ENQUÊTE PUBLIQUE

préalable à la délivrance des permis de construire pour la réalisation d'une centrale photovoltaïque au sol sur le territoire des communes de Subligny et de Villeneuve-la-Dondagre sollicités par la SAS Centrale Photovoltaïque de Subligny (EDF Renouvelables France)

CONCLUSIONS ET AVIS MOTIVE

Enquête n° E 19000028/21 du mardi 24 septembre 2019 à 10 h 00 au mardi 29 octobre 2019 à 19 heures préalable à la délivrance des permis de construire pour la réalisation d'une centrale photovoltaïque au sol sur le territoire des communes de Subligny et de Villeneuve-la-Dondagre sollicités par la SAS Centrale Photovoltaïque de Subligny (EDF Renouvelables France).

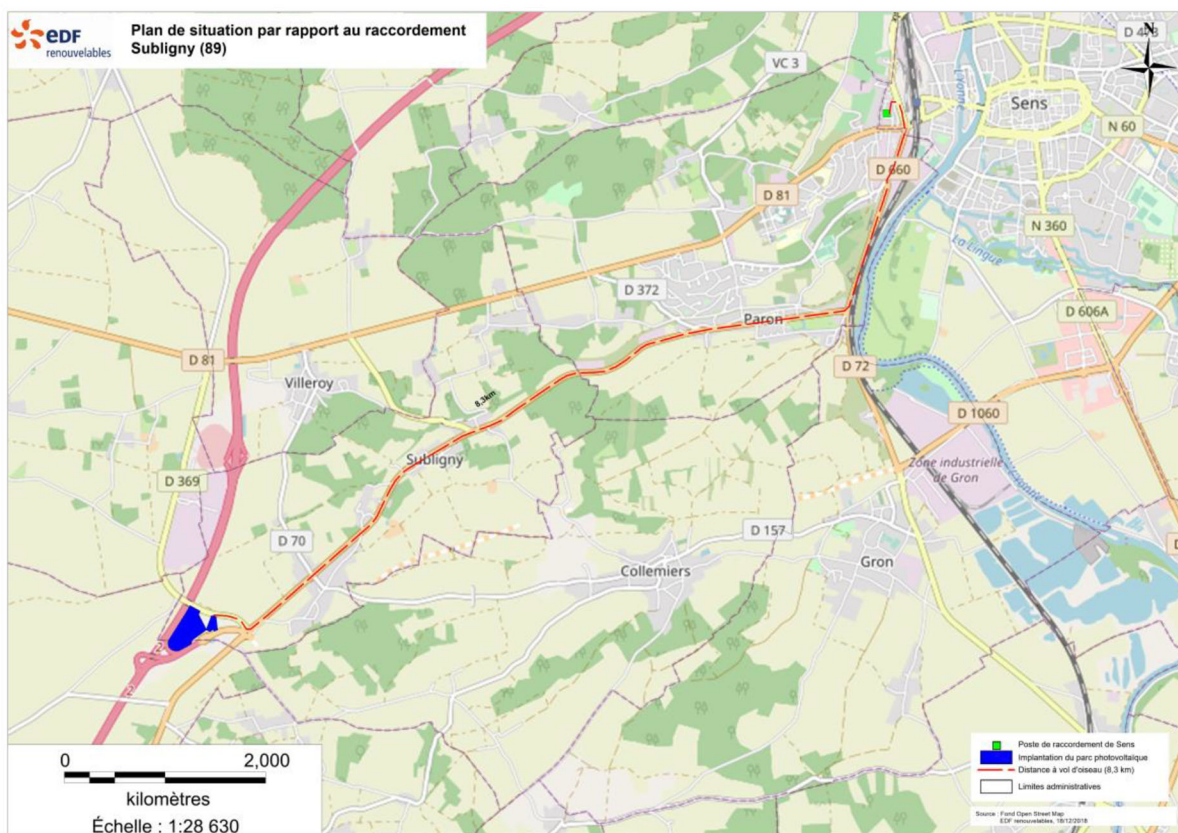
Il est regrettable qu'au stade de l'enquête publique, l'impact du raccordement de l'installation au réseau ne puisse être totalement apprécié par manque de connaissance de son tracé définitif.

Il devrait être minimisé si la solution du plus court trajet est adoptée.

La solution de raccordement au réseau la plus courte doit être recherchée.
